Mission régionale d'autorité environnementale
NORMANDIE

**Avis délibéré
Projet de parc éolien
sur la commune déléguée de Moussonvilliers,
au sein de la commune de Charencey (61)**

N° MRAe 2023-5220

Localisation des structures végétales contribuant à occulter les éoliennes
(source : annexe 6)

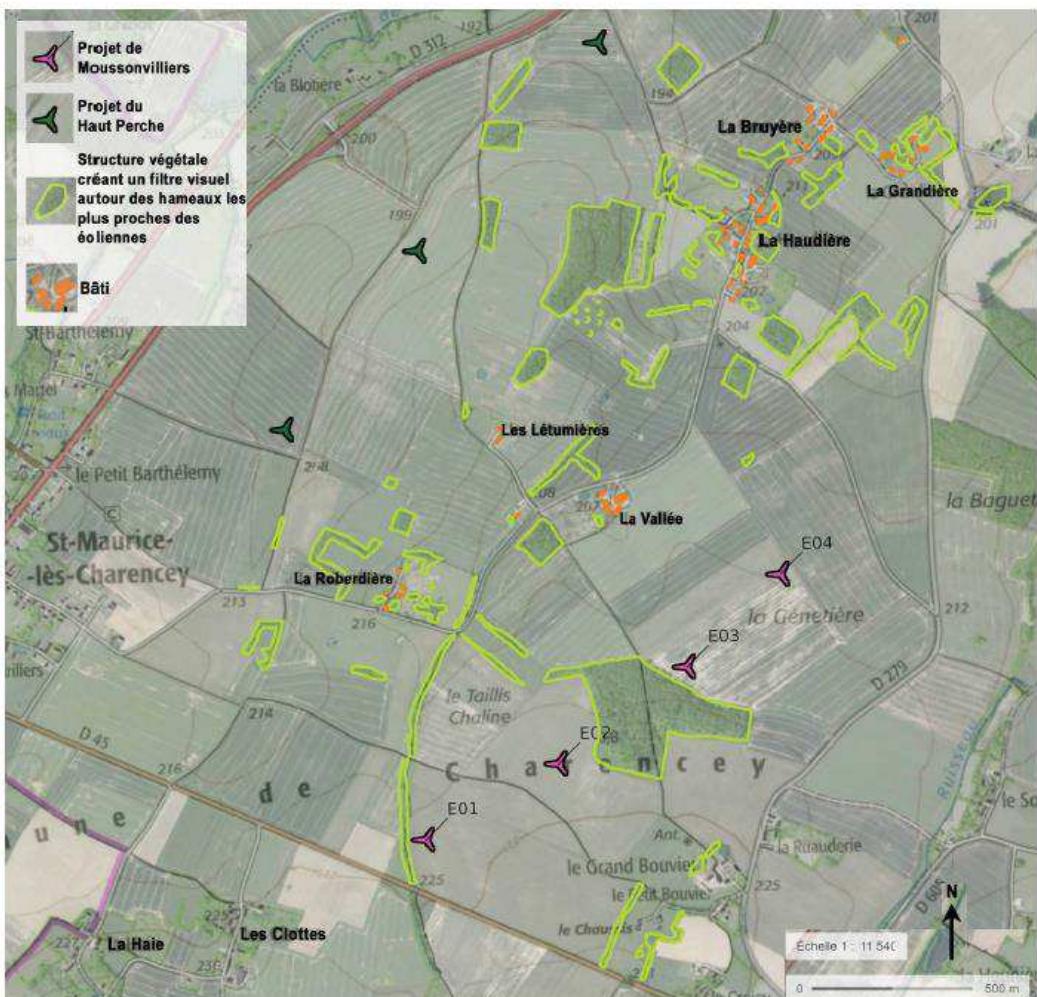
Les résultats de l'étude d'encerclément font apparaître qu'à partir des points de vue extérieurs, des dépassements du seuil d'alerte de l'indice de densité des horizons occupés sont observés pour les hameaux de La Haie et Les Clottes. Les seuils d'alerte sont également dépassés à partir des points de vue intérieurs concernant l'indice d'occupation de l'horizon pour les hameaux de La Vallée, Les Létumières et La Roberdière. Concernant l'indice de l'espace de respiration, les seuils d'alerte sont dépassés pour les hameaux de La Vallée et Les Létumières. (annexe 6, p. 10, tableau récapitulatif).

Le maître d'ouvrage conclut toutefois que l'impression d'encerclément est évitée, compte tenu de la présence « *d'espaces de respiration significatifs entre les deux projets éoliens où le regard peut s'échapper* ». Il précise que, de manière générale, la végétation contribue à réduire les impacts visuels, en créant des filtres visuels en direction des éoliennes, « *au point parfois de jouer un rôle d'écran paysager, en tout cas d'atténuation* », sans toutefois occulter complètement les éoliennes.

L'autorité environnementale recommande de renforcer les structures végétales du site afin de réduire plus significativement l'effet d'encerclément et de prendre d'autres mesures d'atténuation de cet impact qui reste prégnant sur le secteur d'étude.
